OSSERVAZIONI A VALERE ANCHE QUALE PARERE
CON ESPRESSO RIFERIMENTO ANCHE ALLE “INTEGRAZIONI DOCUMENTALI
RELAZIONE DI RISPOSTA ALLE OSSERVAZIONI ALLA DOCUMENTAZIONE
PROGETTUALE DOC. MASE – 2024 -0022139 – 22102 EO DE GN R 09 0010 B, 2024 -
0022139 – 22102 EO DE GN R 09 0011 ” NONCHÉ IN RELAZIONE ALLA PRESA IN
CARICO E RISPOSTA ALLE INTEGRAZIONI RICHIESTE DALLE REGIONI (IN PRIMIS
LA REGIONE PIEMONTE RELAZIONE DI RISPOSTA ALLE OSSERVAZIONI ALLA
DOCUMENTAZIONE PROGETTUALE 22102 EO DE GN R 09 0018 B - D.G.R. N. 1C-
81CC/2024/XI DEL 12/02/2024, RISULTANTE DELLA SEDUTA N. 430 AVENTE COME
OGGETTO IL “PARERE EX ART. 23 DEL D.LGS. 152/200C E S.M.I. NELL’AMBITO DELLA
VALUTAZIONE DI IMPATTO AMBIENTALE DI COMPETENZA STATALE RELATIVA AL
PROGETTO DI REALIZZAZIONE DI UN IMPIANTO EOLICO DI POTENZA PARI A 43,4 MW
PRESENTATO DA WINDTEK SRL NEI COMUNI DI CAIRO MONTENOTTE, CENGIO (SV)
E SALICETO (CN). PARTE PIEMONTESE. [ID: 10C8C]”).

- Osservazioni in merito alla documentazione di “integrazione sulla produttività del
progetto - studio ventosità “

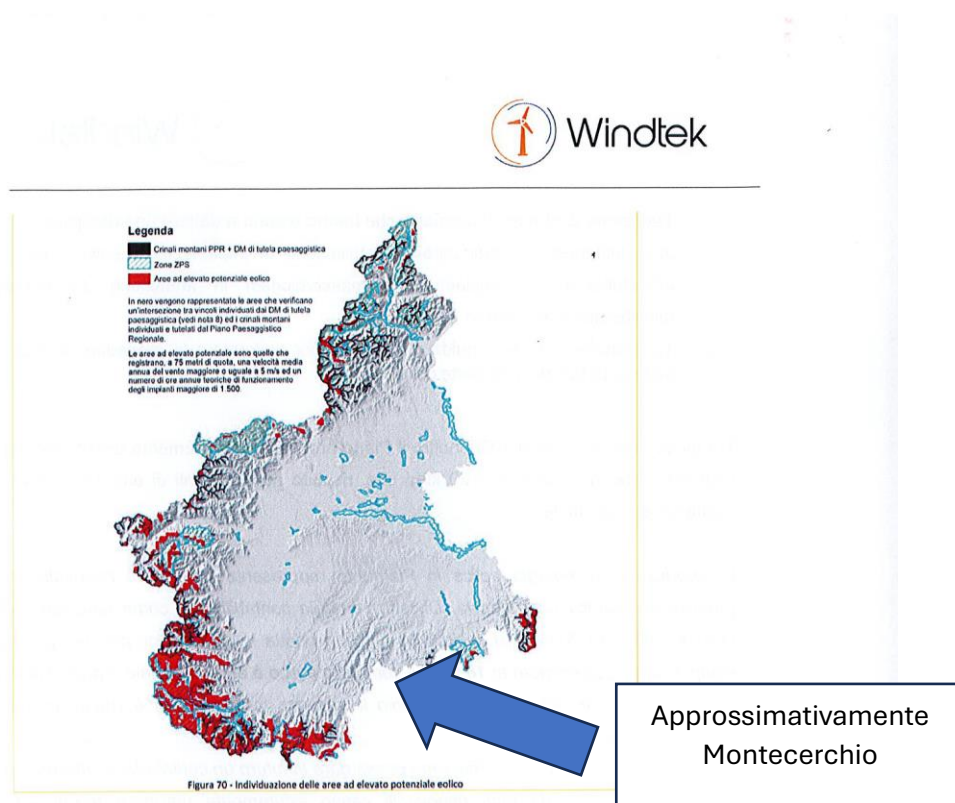
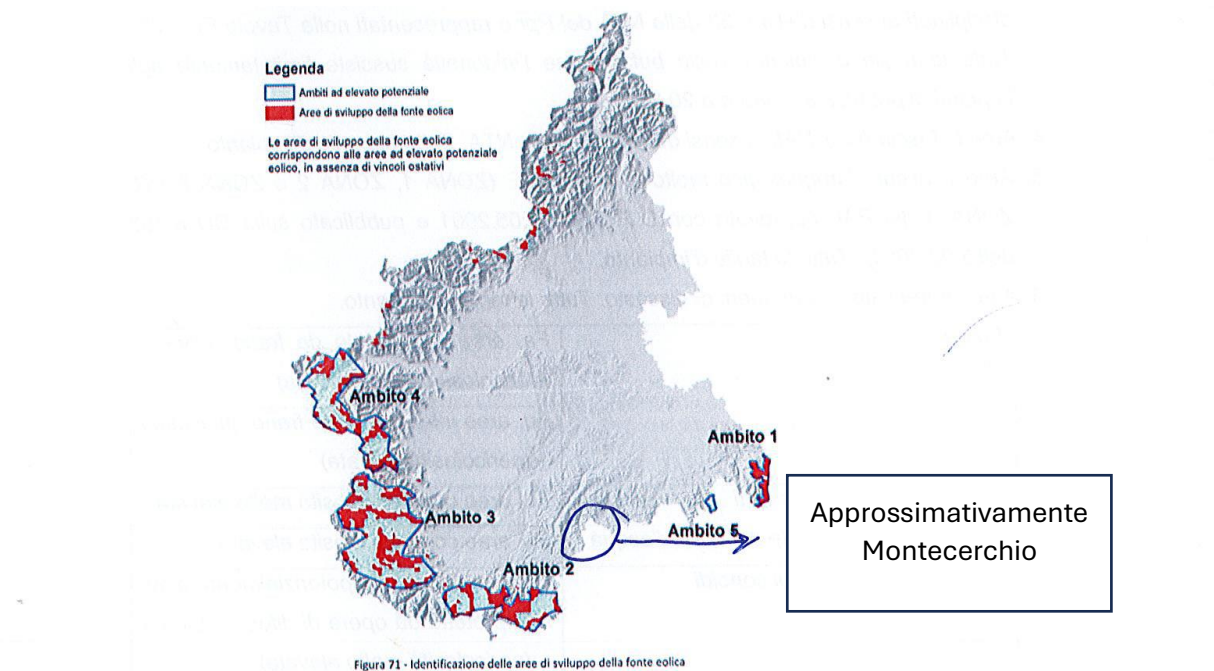
Di fronte a questa evidente mancanza di approfondimento e mancata presa in carico della problematica può essere utile ricordare come lo stesso proponente, con riferimento specifico al PEAR Piemonte, abbia scritto : che *all'interno del PEAR la Regione (Piemonte ndr.) identifica una serie di aree le cui caratteristiche orografiche e anemologiche le rendono ad elevato potenziale ad ospitare centrali eoliche* (tali aree sono contrassegnate dal colore rosso). Seguono poi due figure tratte dal PEAR Piemonte in cui poter apprezzare la distinzione tra le aree ad elevato potenziale eolico e le altre (figure 70 e 71 dell'elaborato 239 sintesi non tecnica) che si riportano per comodità di consultazione

Ebbene la zona ove il proponente vorrebbe collocare l'impianto non risulta ricompresa (e nemmeno prossima) alle zone ad alto potenziale eolico anzi a dire il vero risulta in una zona di assoluto grigio cromatico significativo dell'assenza di interesse eolico.

Dal combinato disposto della lettura dell'ATLANTE EOLICO presentato sopra e della rappresentazione contenuta nel PEAR Piemonte, si evidenziano dati obiettivi da cui emerge il difetto del criterio principe ovvero la ventosità del sito

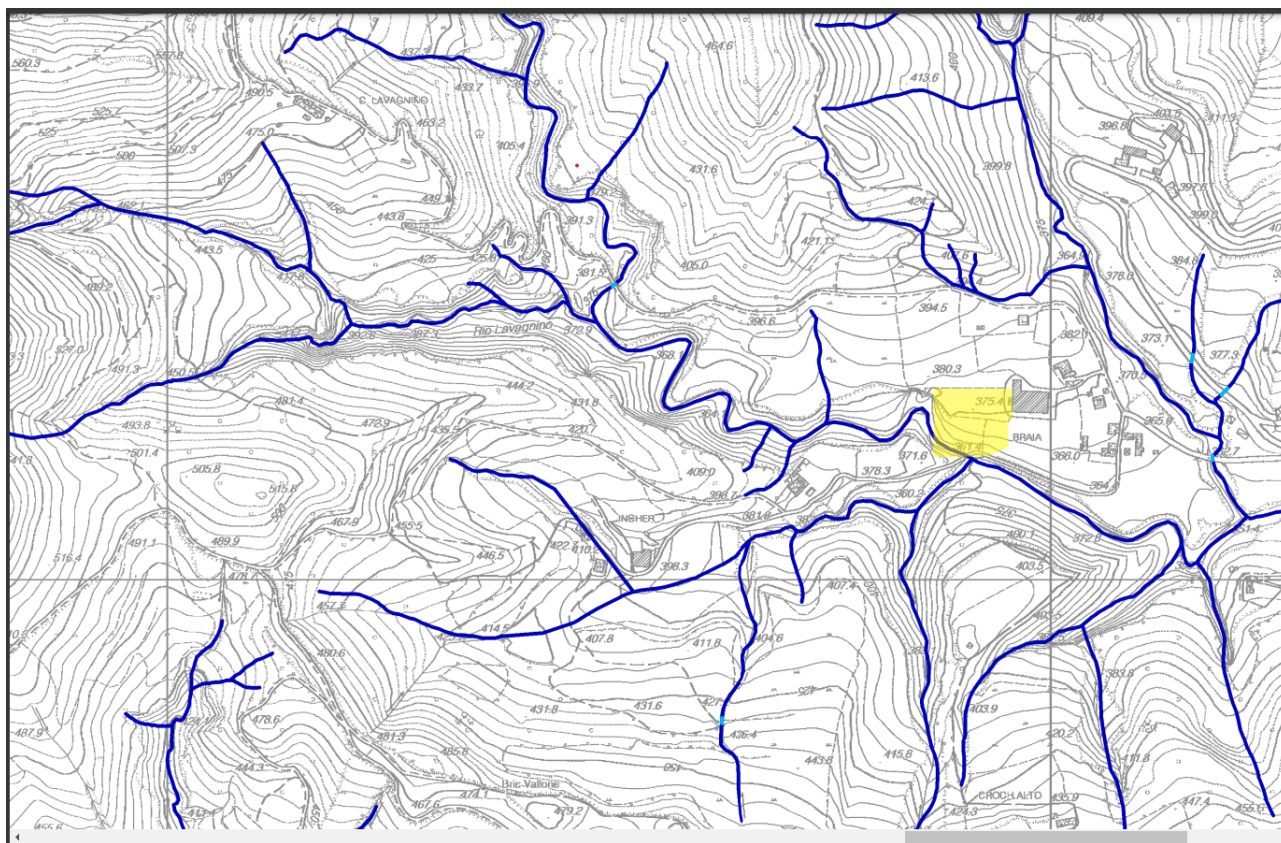
Il proponente con riferimento al tratto in questione a margine del dirupo e prospiciente la frana (rischio 3 Ispra) si limita a prevedere, in maniera generica, un allargamento testualmente *ALLARGAMENTO STRADA ESISTENTE ALLARGAMENTI STRADALI E SEZIONI* cfr. *elaborato 22102 EO DE CI D 04 0015 REV B aprile 2024*, ove nella raffigurazione che troviamo nella parte sinistra di detto elaborato viene rappresentato - con un linea rossa a latere del tracciato esistente - l'ipotetico allargamento per arrivare alle metrature indicate. Cfr. tratto 2)

Il proponente di conseguenza nel proprio generico elaborato prevede un allargamento della strada esistente nelmacro tratto 14 (cfr. elaborato 72) e nel tratto 2 (cfr. elaborato 22102 EO DE CI D 04 0015 REV B aprile 2024), prevedendo che tale allargamento vada ad interessare direttamente la parte prospiciente il dirupo, anzi dall'istruttoria conducibile in loco si sarebbe potuto appurare come il previsto allargamento andrebbe proprio sul dirupo. Ne deriverebbe quindi previsto un allargamento della strada laddove il sedime a margine della strada non risulta esistente.

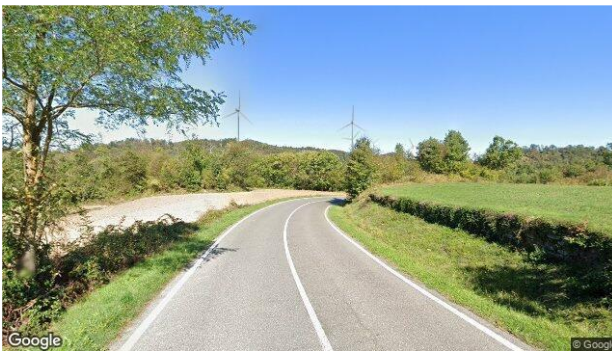
La mancanza di alternative sul lay out proposto può essere letta in combinato disposto con le conclusioni dello studio anemologico (cfr. *Inoltre si consiglia di approfondire la qualificazione anemometrica ad adeguate altezze dal suolo, tramite misure con tecnologie di Remote Sensing in altri punti dell'impianto, seppur di breve durata, oltre ad una integrazione dello studio (asseverazione bancabile) che comprenda, tra le altre cose, in particolare una analisi specifica delle variabili, la quale con le informazioni disponibili, definisce le incertezze dei processi e delle metodologie applicate, al fine di determinare il valore di produzione atteso dell'impianto con data probabilità (P 75% P 90%) solitamente richiesto per il finanziamento*),

da cui risulta come non siano state fatte indagini su parti dell'impianto diverse dalla piazzola ove si andrebbe a trovare l'AG 4

Figura 1: Immagine di come si dovrebbe presentare una reale misura acustica

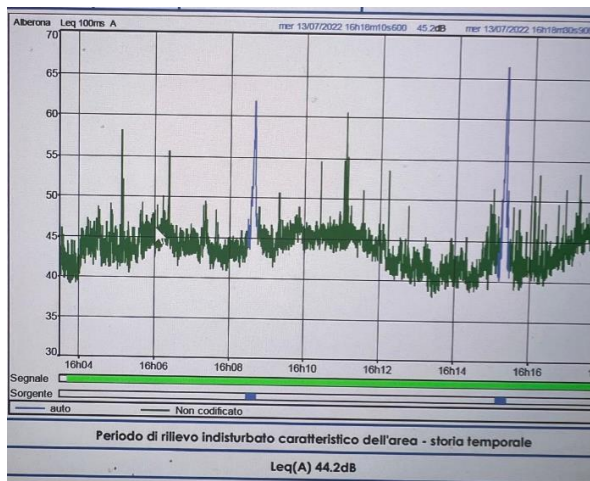
- 1- I valori indicati nelle schede di rilevazione inquinamento acustico tipo 4, risultano riportare per i recettori dal 22 al 35 un **rilevamento fatto in data successiva rispetto alla prima emissione della relazione** e specificatamente dalle rilevazioni riportate in tabella da pag. 24 a pag.38 del documento in oggetto.
- 2- **Non sono presenti grafici delle registrazioni che diano evidenza** della data, delle emissioni sonore legate al tempo, come invece è consuetudine fare (si veda il seguente esempio estratto da analoga relazione):

Figura 3: Curve di livello per Aerogeneratore 7. Differenza di altezza rispetto ai prati sottostanti equivalente ad 80 m.

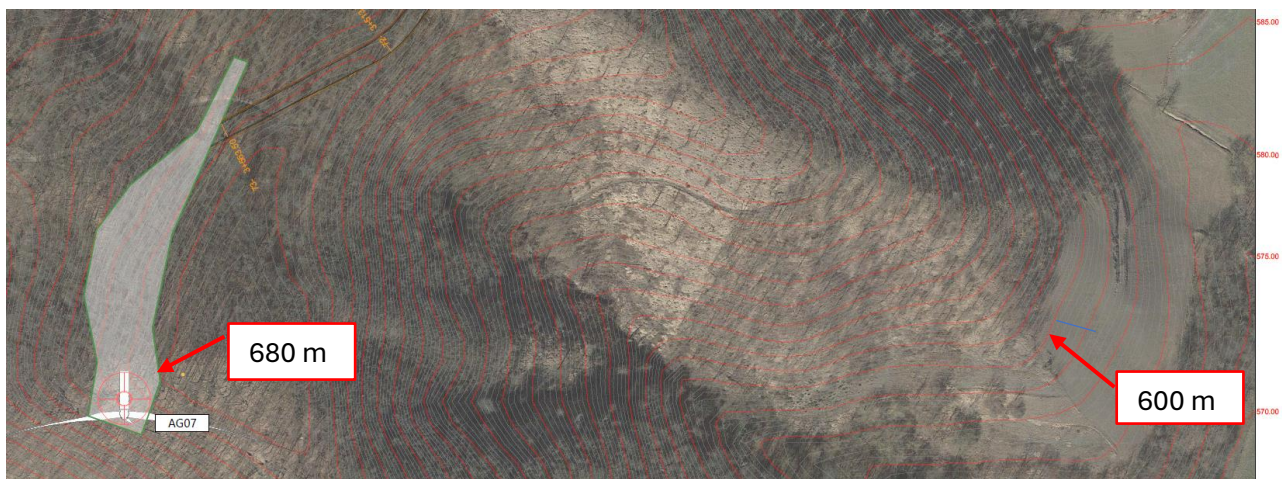
Dalle curve di livello riportate nel documento **22102_EO_DE_CI_D_08_0024_B_Planimetria_curvelivello_turb_6-7_sdp-signed** si evince facilmente mediante differenza tra le curve di livello e l’altezza della collina rispetto ai prati sottostanti, che l’aerogeneratore AG7 è di **80 m**.

Figura 4: Comparazione della misura rilevata tra le curve di livello, ovvero 80 m e la rappresentazione grafica proposta di Windtek. Le pale al rotore in realtà misurano 125 m e non 80 come sembrerebbe nella rappresentazione grafica.

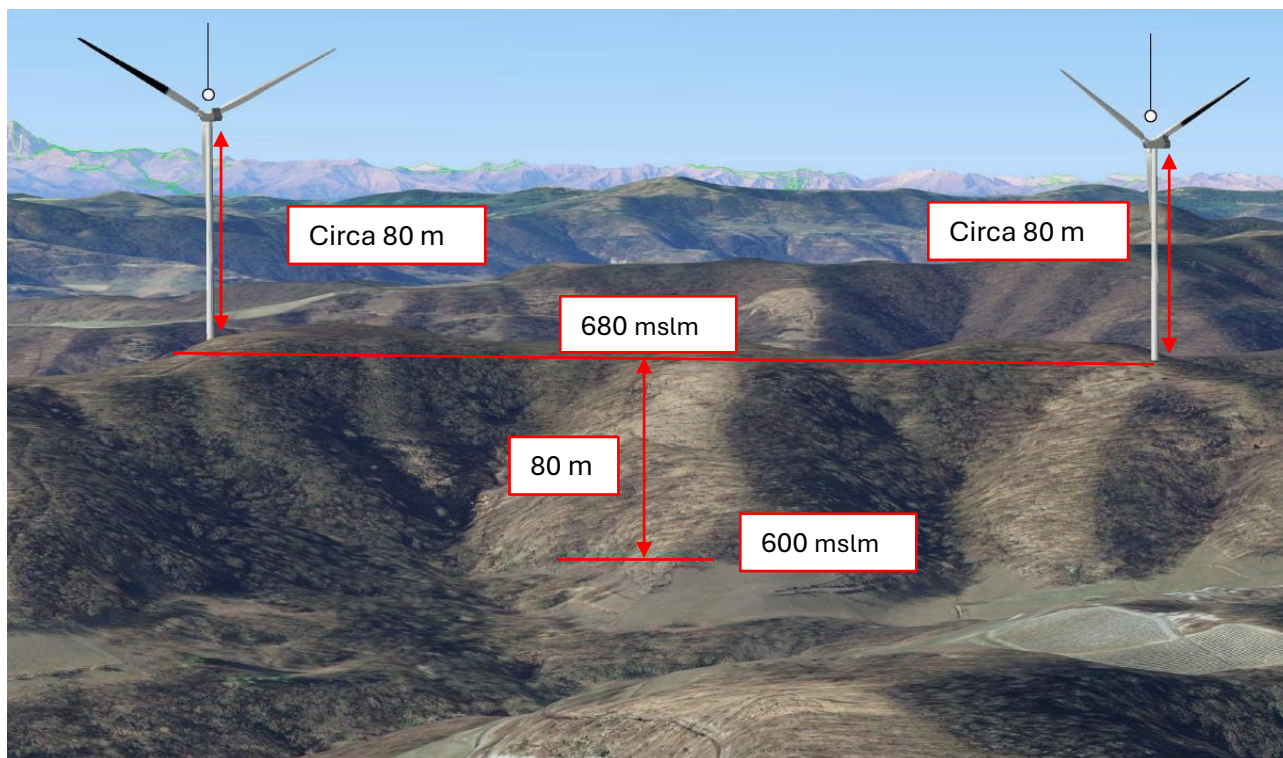
Riportando la misura rilevata nel documento **22102_EO_DE_GN_D_03_0012_A_Analisi_di_impatto_visivo-signed** si evince che l’altezza dell’aerogeneratore non risulti assolutamente proporzionale alla misura rilevata dalle curve di livello e quindi **l’elaborato prodotto da Windtek non risulta rappresentativo**.

Come si può notare, gli aerogeneratori sono stati rappresentati con una altezza che corrisponderebbe ad 80 m all'asse della girante, **quando invece l'altezza reale al rotore della pala è di 125 m**, come si evince dalla scheda tecnica della macchina Vestas V162.

Figura 6: Punto di scatto 3 degli aerogeneratori AG7 ed AG6

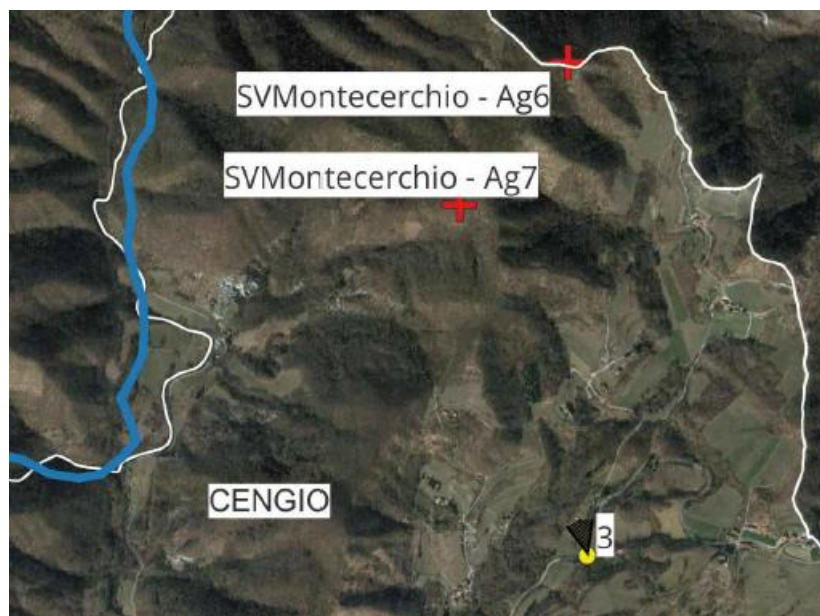
Quanto descritto sopra è ancora più evidente se si prende in considerazione il documento 22102_EO_DE_SIA_D_03_0090_B_Fotomontaggi_parco_Montecerchio_nei_diversi_cicli_stagionali-signed. Si prenda in esame la prospettiva rappresentata per gli aerogeneratori AG7 ed AG6 al punto di scatto 3.

Figura 7: Misura della distanza dell' AG7 dal punto 3 di scatto.

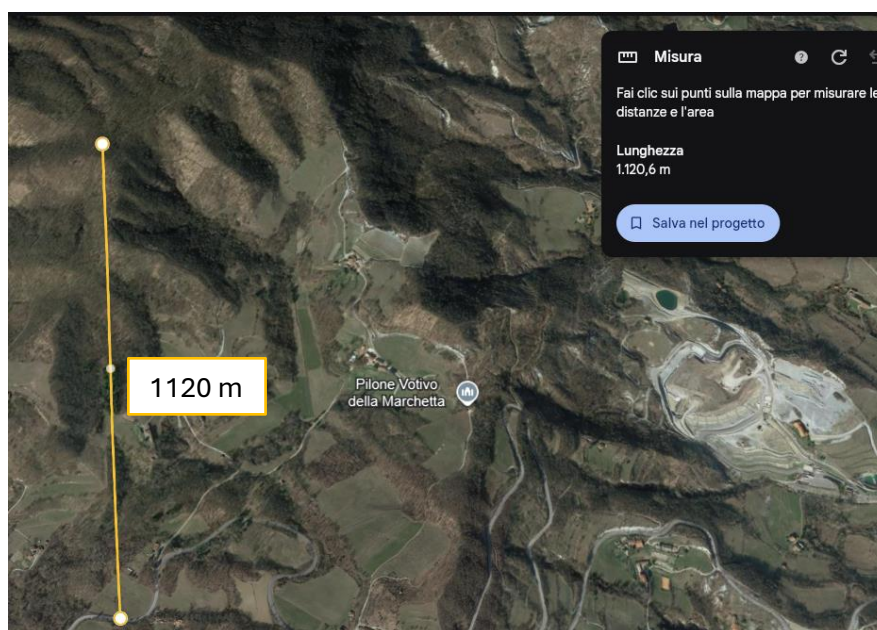
La distanza di questo oggetto dal punto di scatto è di 1120 m, mentre la differenza di altezza della collina mediante l'ausilio ancora una volta delle curve di livello può essere stimata in 100 m.

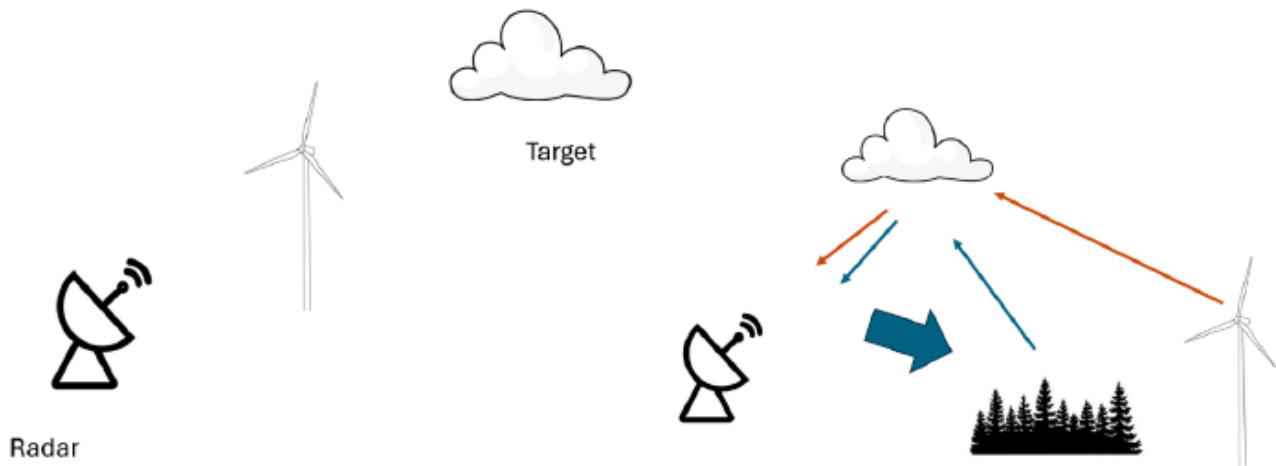
Si evidenzia inoltre che **il caso peggiore**, ovvero che il parco eolico si trovi in linea di vista tra Radar e target **non sia da escludere**, in quanto il Radar più vicino e collocato sul Monte Sette Pani (SV), dista dal parco eolico solamente **18 km**, ed è perfettamente allineato con la traiettoria di arrivo delle perturbazioni.

Figura 14: Pattern di riflettività, a sinistra e velocità radiale a destra. Entrambi rilevati a Sud Est di un radar della rete NEXRAD. Nel cerchio in giallo, **il falso eco generato da un parco eolico.**

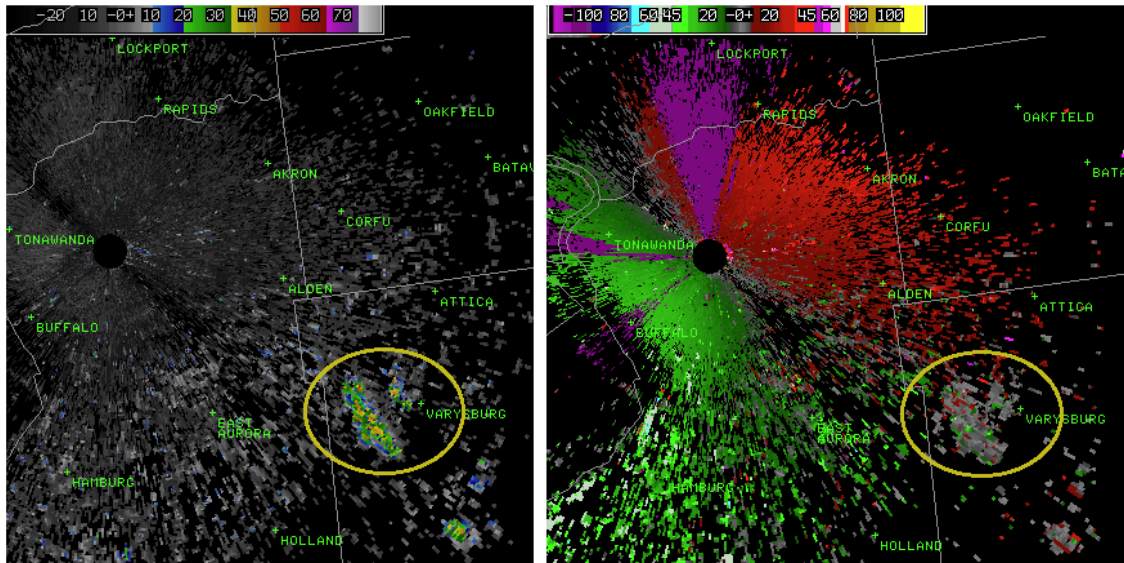
In alcuni casi questo falso positivo può essere così rilevante da poter essere frainteso addirittura per una TVS, Tornado Vortex Signature.

Come altre strutture che si trovino in prossimità del fascio, anche per le pale eoliche il segnale di ritorno **può condurre a una sottostima.**

Figura 17: Frapposizione del Parco Eolico Monte Cerchio con i due Radar gestiti da Arpa Piemonte.

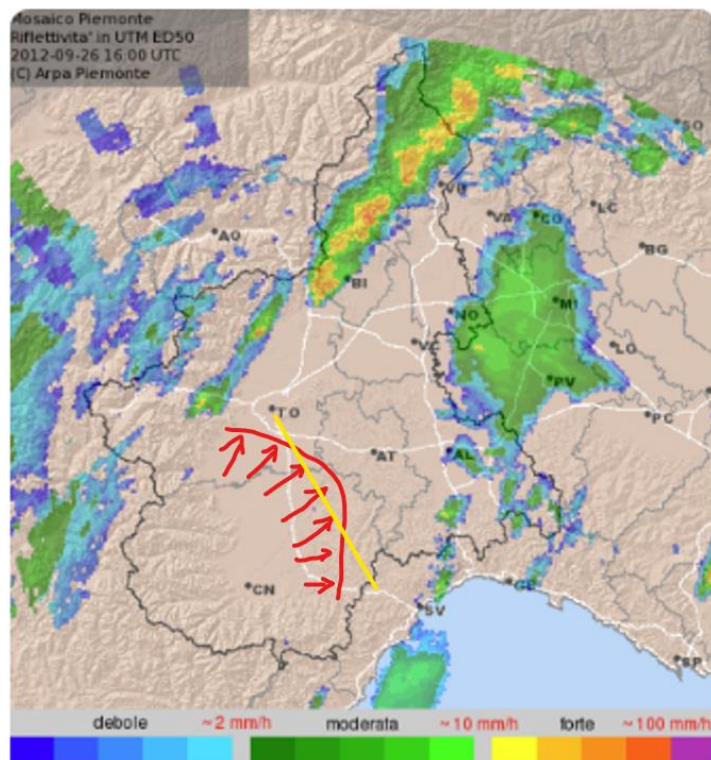
Il parco Eolico Monte Cerchio, come illustrato nella seguente immagine, si **frappone tra i due Radar gestiti da Arpa Piemonte**, in quello che è un noto corridoio delle perturbazioni provenienti dal nord-ovest della penisola. Questo per sottolineare che il disturbo generato ai Radar dall'installazione del parco eolico porterà a falsi eco e quindi a disturbare l'analisi dei dati per la correttezza delle previsioni meteorologiche.

Posizione approssimativa del
ponte non considerato dal
Preponente.

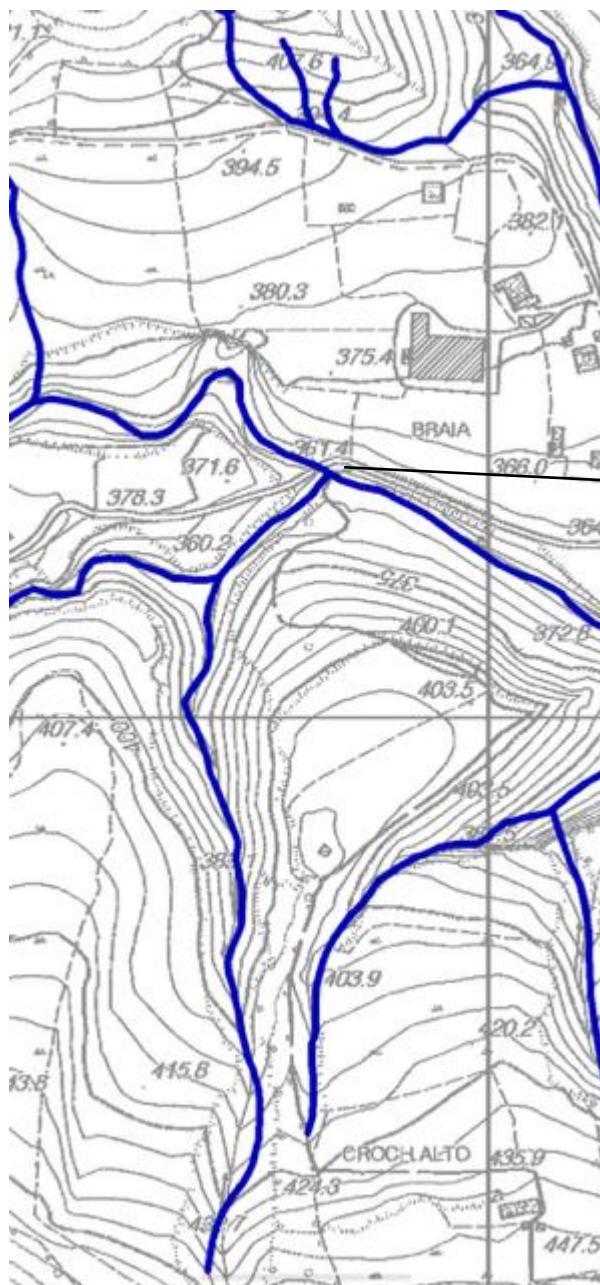
A ciò si deve aggiungere che l'omessa presa in considerazione del rio di cui sopra ha fatto sì che il proponente "non si sia accorto" dell'esistenza di un ponte di ridotte dimensioni (quanto a larghezza della carreggiata tanto è vero che la linea rossa tracciata dallo studio Bauducco prevede di raddoppiare

Il ponte in questione presente inoltre un sedime stradale che oltre ad essere pressoché la metà di quello indicato come realizzando dalla linea rossa tracciata del proponente, risulta avere in corrispondenza del suo baricentro una angolazione che non risulta permettere il passaggio in sicurezza di mezzi d'opera di sorta come risulta dalle fotografie del ponte (cfr. all. 5)
